荆东安置房及周边附属配套工程（安置房）建筑方案设计 方案变更

建设单位：三明市三元区城市建设投资有限责任公司
设计单位：福建一建集团有限公司

总平面图

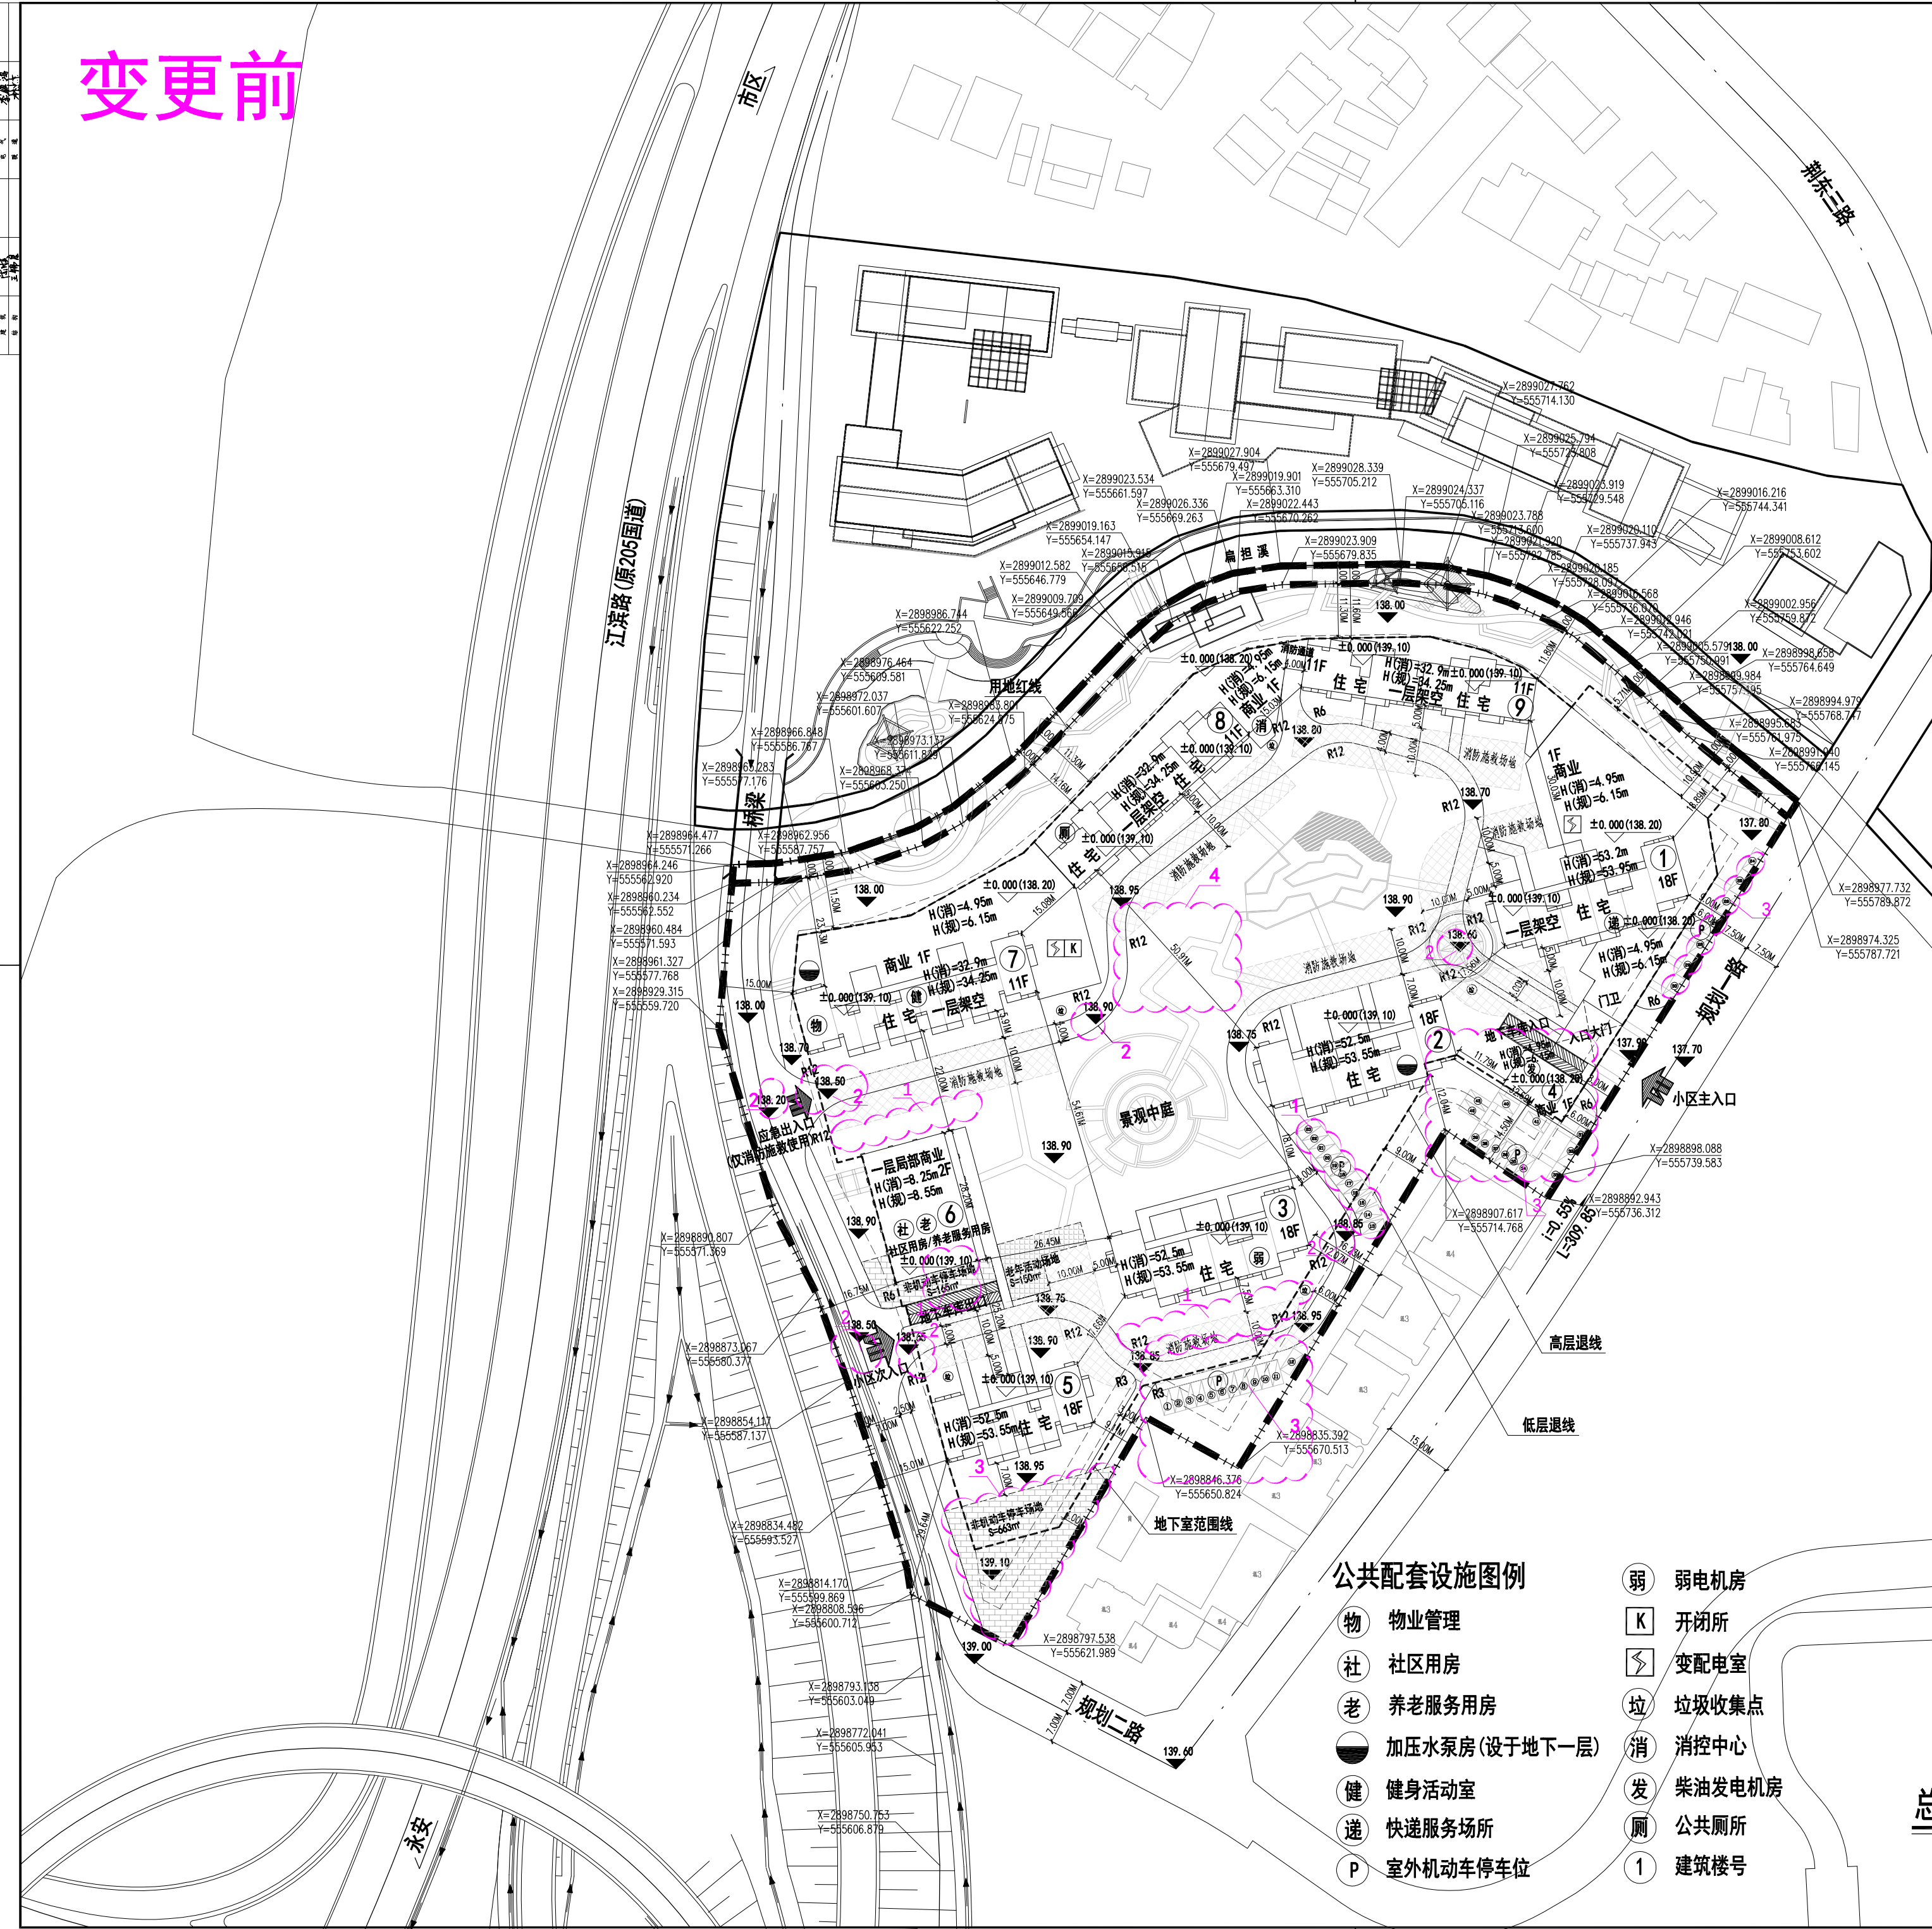
1. 非机动车停车场地调整
2. 室外标高调整
3. 室外停车位位置调整
4. 新增室外休息凉亭
5. 技术指标调整

地下室平时平面图

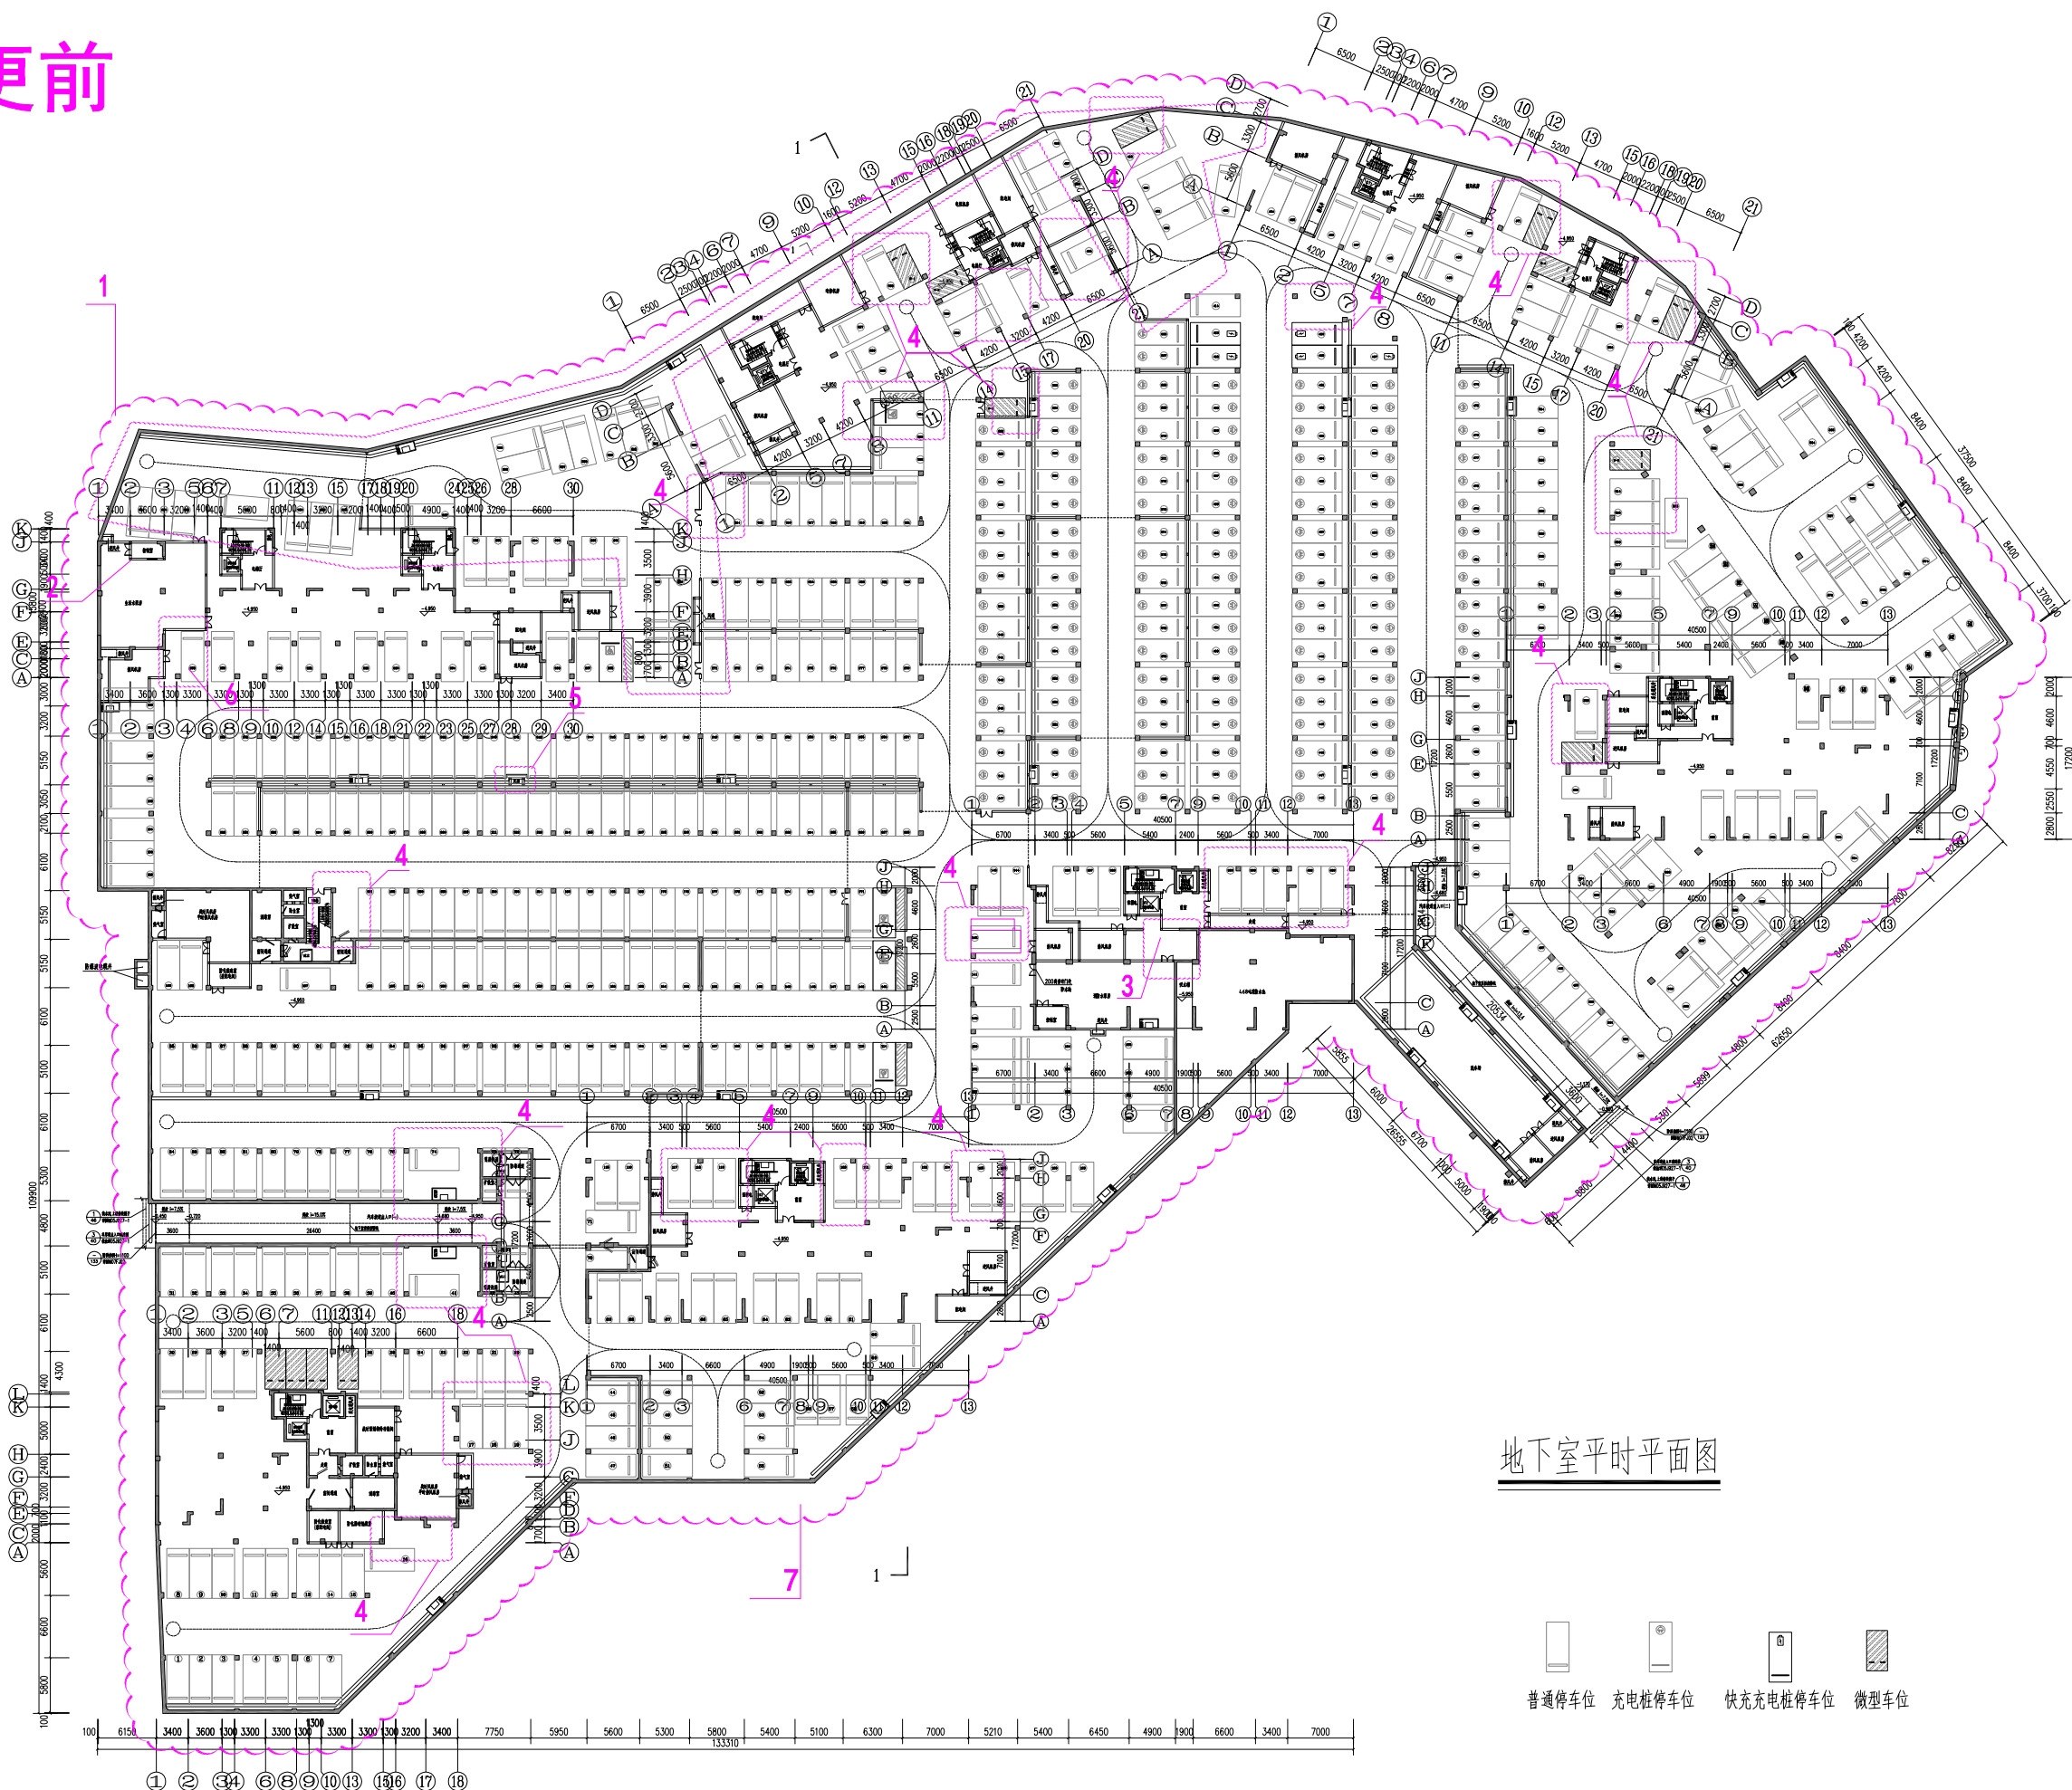
原车位总数：577个，其中标准车位：574个、微型车位：5个折算后3个
现车位总数：578个，其中标准车位：569个、微型车位：13个折算后9个
